Le 2 février 2021

Objet : Projet de stabilisation des berges de la plage Jacques-Cartier à
Québec – Réponses à la cinquième série de questions

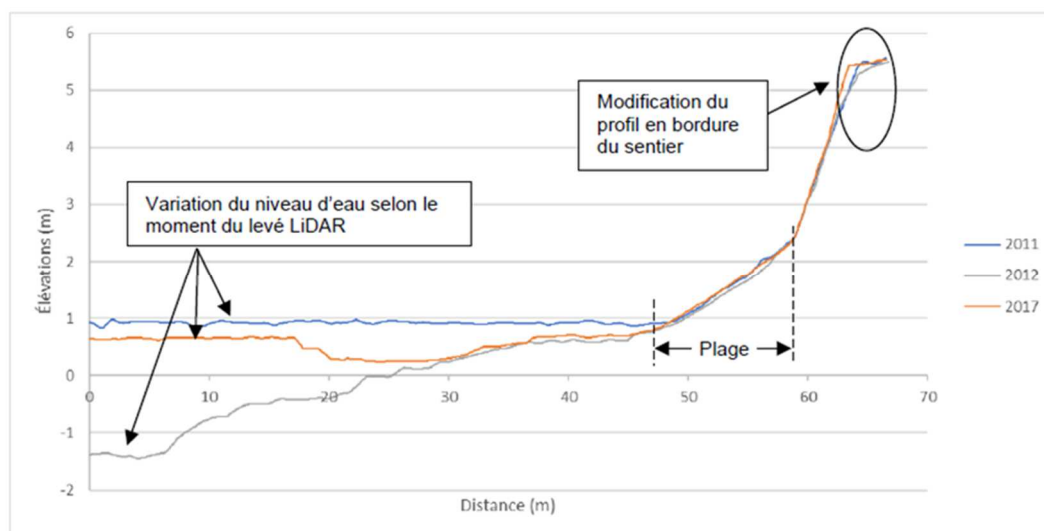
16. En réponse à la question 1 du DQ1.1, vous référez à l'étude de *Caractérisation du régime hydrosédimentaire de la Plage-Jacques-Cartier* (PR5.2, p. 315 PDF) laquelle quantifie l'évolution récente des berges de 2011 à 2017 à l'aide des données LiDAR. Quelle est la marge d'erreur de la méthodologie utilisée?

Les données LiDAR de 2011, 2012 et 2017 présentent une précision planimétrique de 25 cm et une précision altimétrique variant de 15 à 30 cm

d'après les métadonnées des tuiles utilisées. Bien que la triangulation des nuages de points (XYZ) de chacune des années peut induire une certaine erreur relativement à l'emplacement des points qui diffère entre chacune des années, la méthode présente une marge d'erreur de l'ordre de quelques dizaines de centimètres (XYZ).

La comparaison des données LiDAR s'avère une méthode beaucoup plus précise que la comparaison multidates des photographies aériennes puisque l'erreur associée au géoréférencement est éliminée.

Synthèse des données granulométriques disponibles dans le bassin versant de la rivière du Cap Rouge et le long de la Plage-Jacques-Cartier

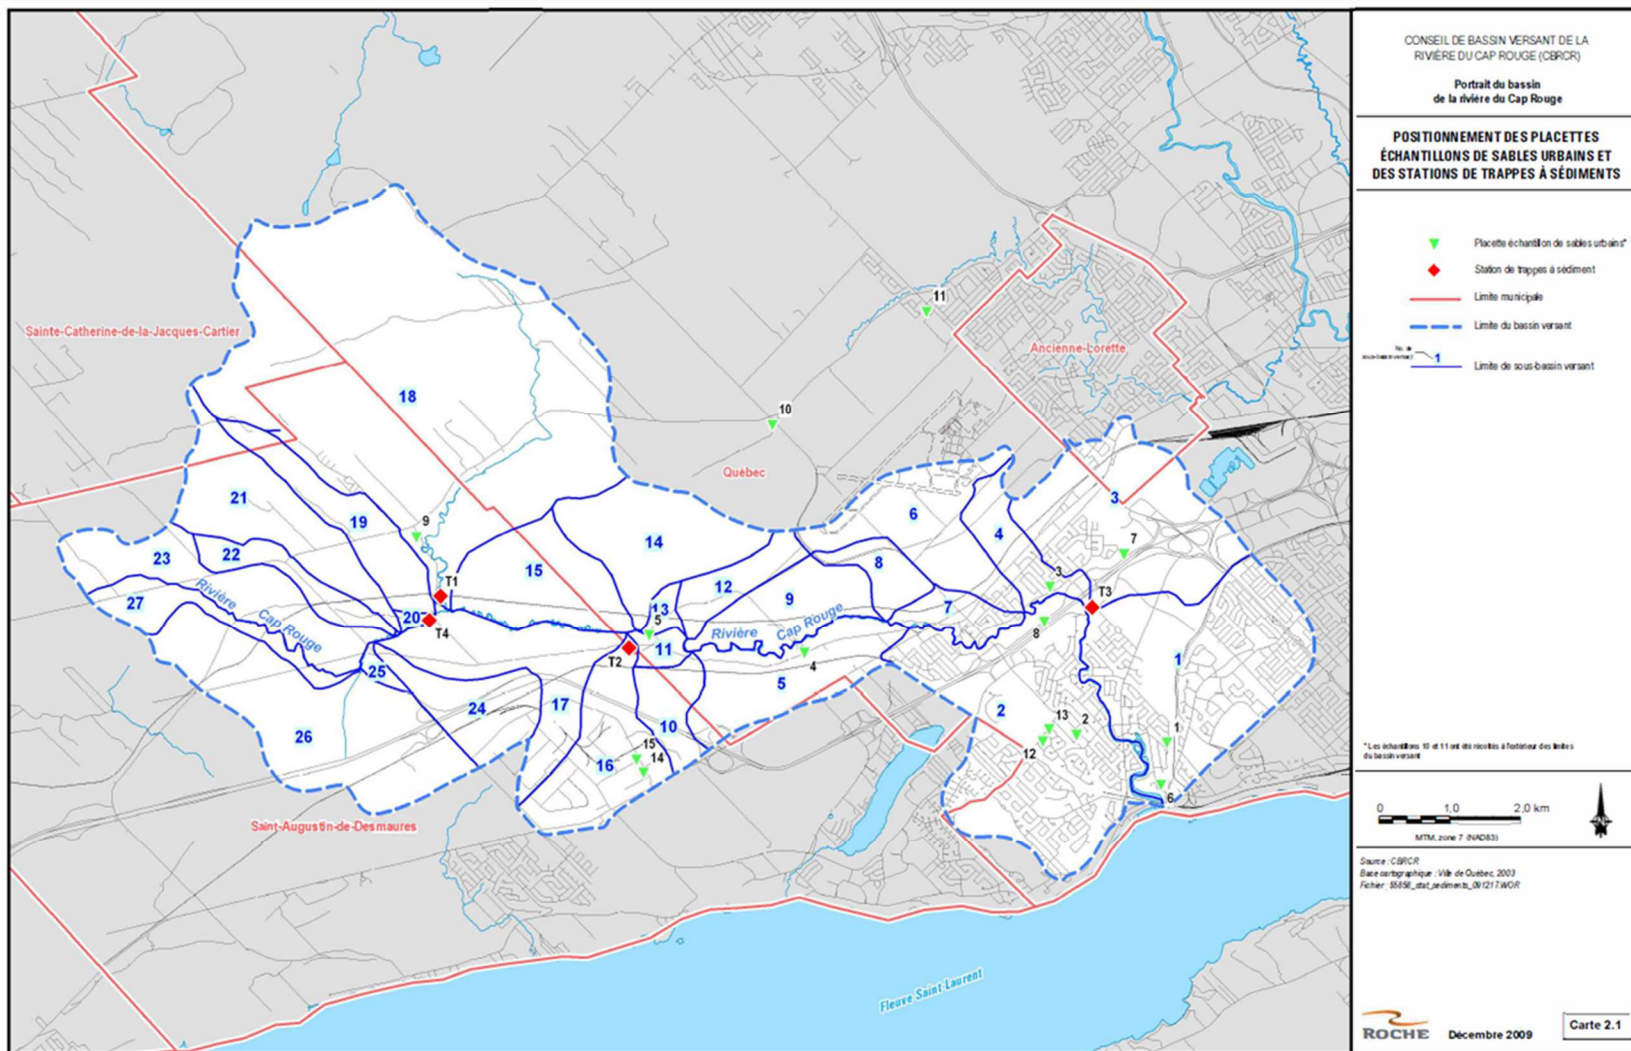
- c. Comparer la taille des sédiments transportés par la rivière Cap Rouge et par le fleuve (PR5.2 (1 de 3), p. 90 PDF) en comparaison de ceux retrouvés sur les plages et de ceux composant les berges du secteur à l'étude. Veuillez présenter votre réponse sous forme de tableau.

Des données granulométriques sont uniquement disponibles pour quatre (4) stations d'échantillonnage (trappes à sédiments) situées dans le bassin versant de la rivière du Cap Rouge (Roche, 2010) ainsi que pour neuf (9) stations situées le long de la Plage-Jacques-Cartier (Stantec, 2019). Les résultats disponibles sont colligés au tableau ci-dessous et l'emplacement des sites d'échantillonnage est présenté aux deux cartes qui suivent. Puisque la classification granulométrique diffère entre les deux études (taille des tamis variables), les résultats sont présentés sous la forme d'une terminologie quantitative afin d'homogénéiser les résultats. La terminologie est la suivante :

Dans le cas des données granulométriques disponibles pour le bassin versant de la rivière du Cap Rouge, seules les données identifiées comme « pouvant être exploitées » par l'auteur ont été compilées. Ainsi, les données qualifiées « d'exploitables avec prudence » et « ne pouvant être exploitées » (Roche, 2010) n'ont pas été conservées.

Autrement, aucun résultat d'essai granulométrique n'est disponible quant aux sédiments transportés par le fleuve ou composant la berge du secteur à l'étude.
